デジタル安全保護系に関する日本電気協会規格の技術評価の結果 及び実用発電用原子炉及びその附属施設の技術基準に関する規則の 解釈の改正案並びにこれらに対する意見公募の実施

令和5年7月19日
原子力規制庁

技術評価書（案）及び技術基準規則解釈の改正案の概要

図1 デジタル安全保護系規程の用語が示す範囲⁶

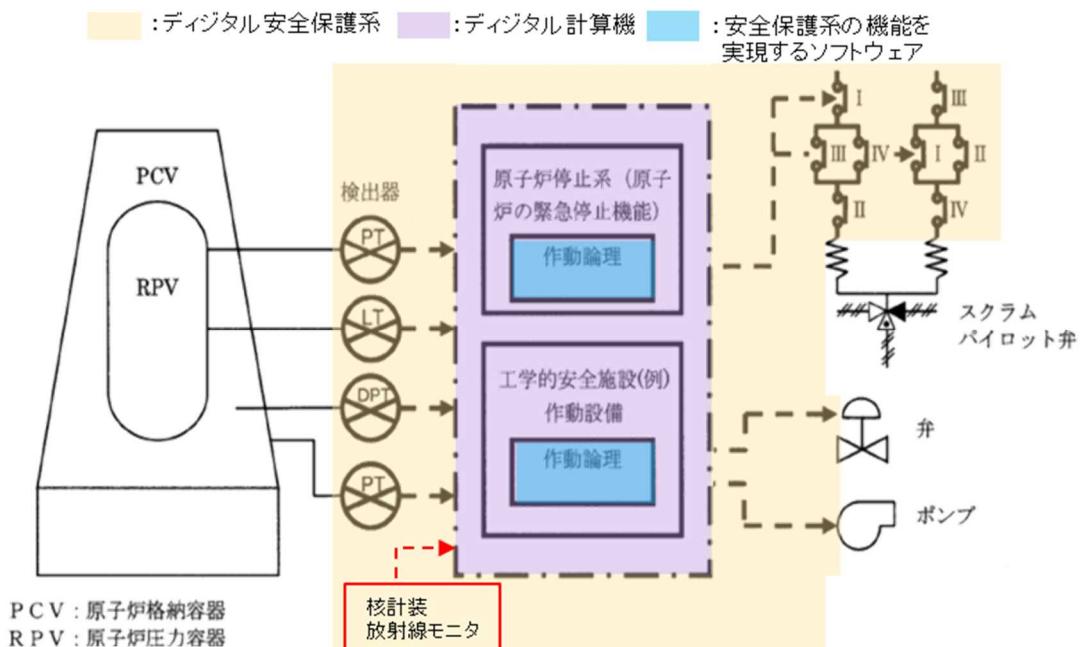
- 日本電気協会は、デジタル²安全保護系規程 2020³における「デジタル計算機⁴」とは、原子炉停止系及び工学的安全施設作動系の演算・論理回路を有するものを指す（図1の紫色部分）ため、デジタル化された核計装や放射線計装は「デジタル計算機」には含まれない⁵ものの、同計算機に対する要求事項をデジタル化された核計装・放射線計装の論理・演算処理部（図1の赤枠）に適用することに問題はないとしている。

⁵ 当初、日本電気協会は、デジタル安全保護系規程 2020 の適用範囲はデジタル安全保護系全体（図1における黄色部分）ではなく、「原子炉停止系及び工学的安全施設作動系の演算・論理回路を有するデジタル計算機」（図1における紫色部分）であるとしていた。その後、第3回検討チーム会合において、日本電気協会は、適用範囲は「デジタル計算機に「原子炉停止系及び工学的安全施設作動系の演算・論理回路」を実装したデジタル安全保護系（検出器～動作装置入力端子まで）⁵」（図1における黄色部分）であると説明を変更した。

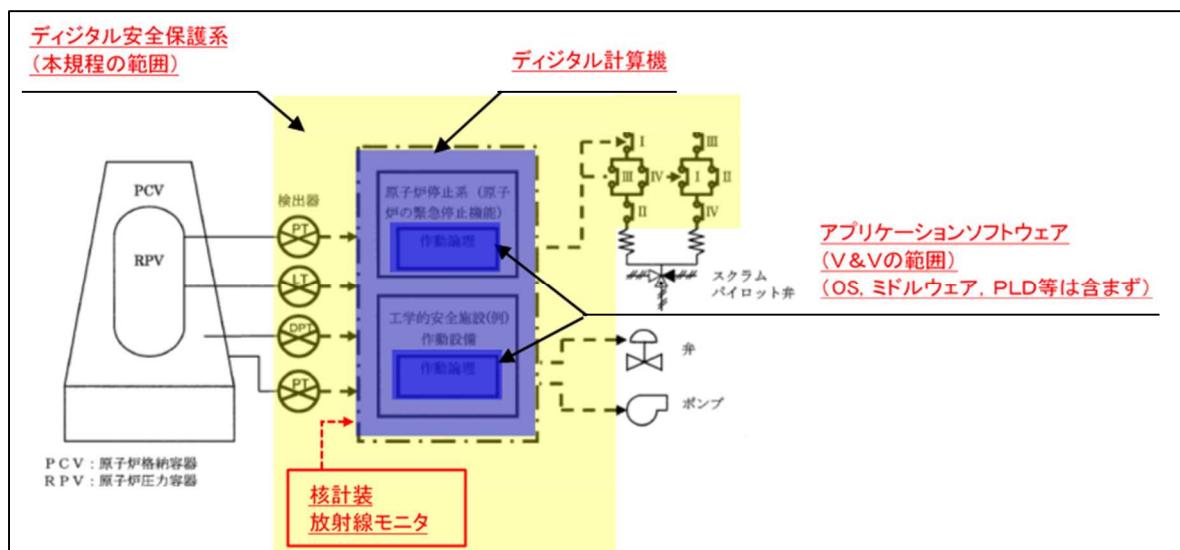
「デジタル安全保護系」及び「デジタル計算機」の範囲について、日本電気協会は次のように説明している⁶。

安全保護系の機能を、デジタル計算機内のアプリケーションのソフトウェアで実現している場合、その検出器から動作装置入力端子までを含めて「デジタル安全保護系」(下図の黄色ハッチング)としています。

本規程におけるデジタル計算機とは、安全保護系としての機能を実現するソフトウェアが実装されたデジタル計算機(下図の青色ハッチング)を指しています。

また、「(解説-2) 適用範囲(概念図)」は、デジタル計算機に核計装・放射線計装が入らないことが示されていることから、適用除外とする。

日本電気協会には、「(解説-2)」の「参考図 1 デジタル安全保護系の概念図(BWR)」及び「参考図 2 デジタル安全保護系の概念図(PWR)」の「デジタル計算機」の示す範囲並びに同図の凡例の記載を整理することを要望する。

第2図 アンアベイラビリティ評価モデル

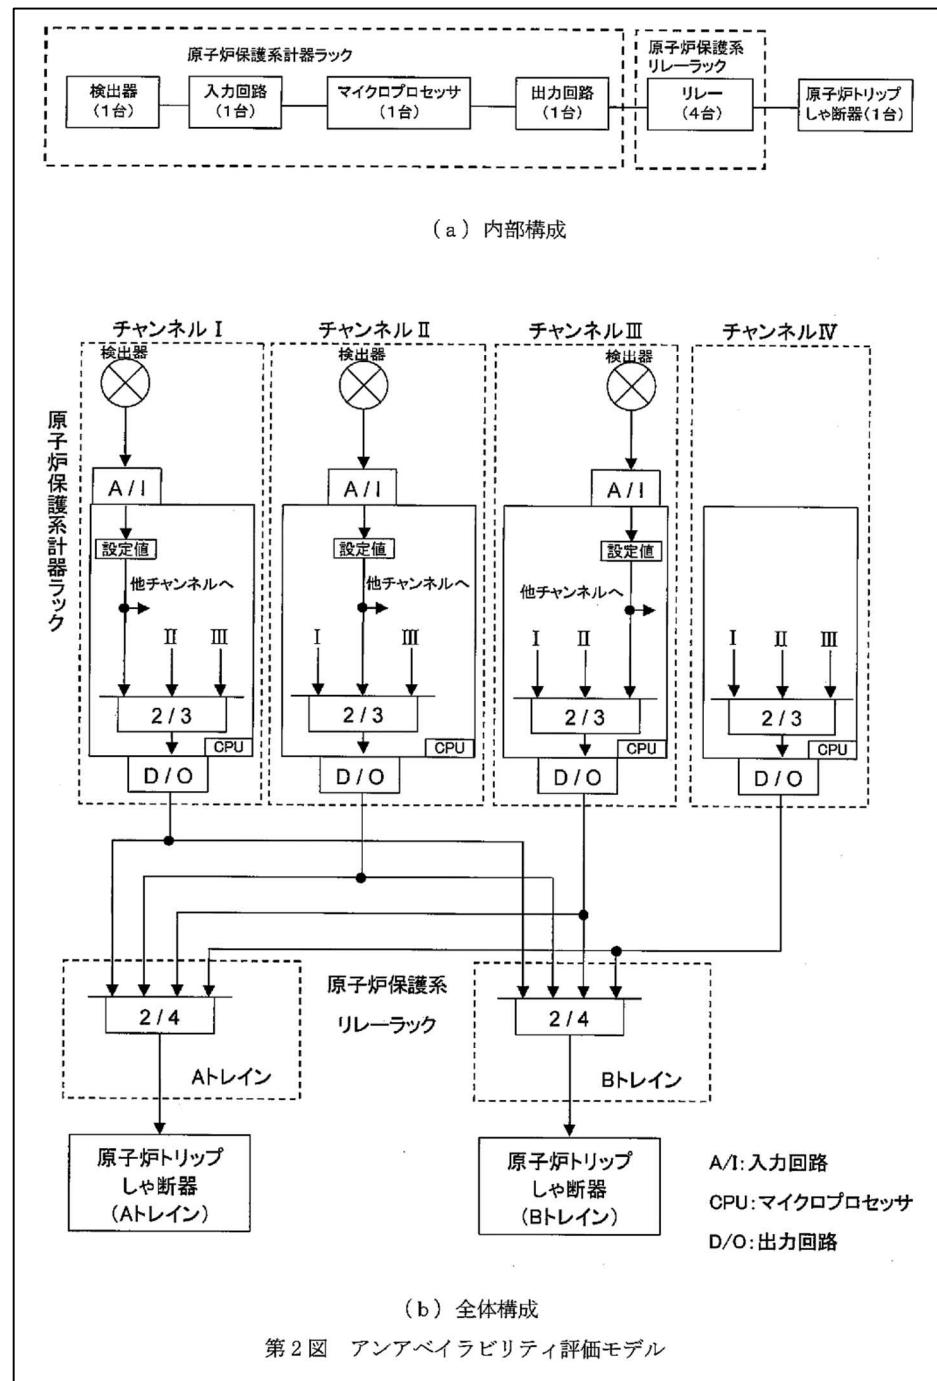
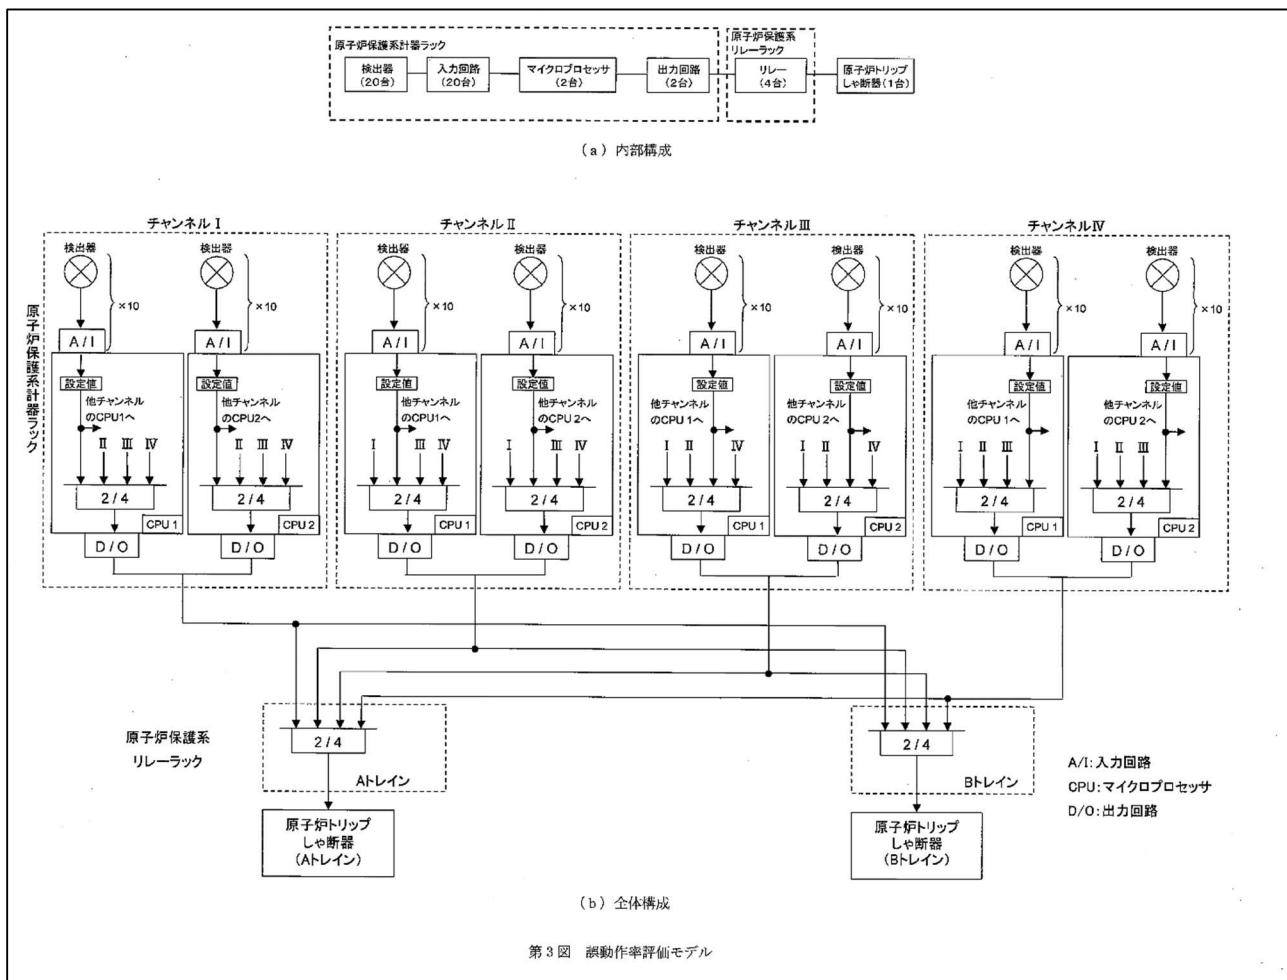
デジタル安全保護系の信頼性に関しては、下記のようにハードウェア構成要素ごとに分割した信頼性評価モデルを使用して信頼度を算出しております。例として、ABWR の原子炉緊急停止系の信頼性評価モデル（下図）を用いて説明します。

PWR の場合も同様に、信頼性評価モデルを使用して評価しております。PWR での評価モデルを下図に示します。

日本電気協会の回答において検出部とみなすとされた核計装や放射線モニタのように、その内部処理として、燃料の許容限界を超えないようにするための安全に係る設定値に対する原子力特有のトリップ信号判定処理等にデジタル化された演算・論理処理が使われている場合、ハードウェア構成要素としてだけではなく、そのソフトウェア構成要素としてどのように考慮されるのか説明を求めたところ、日本電気協会は次のように回答している²⁶。
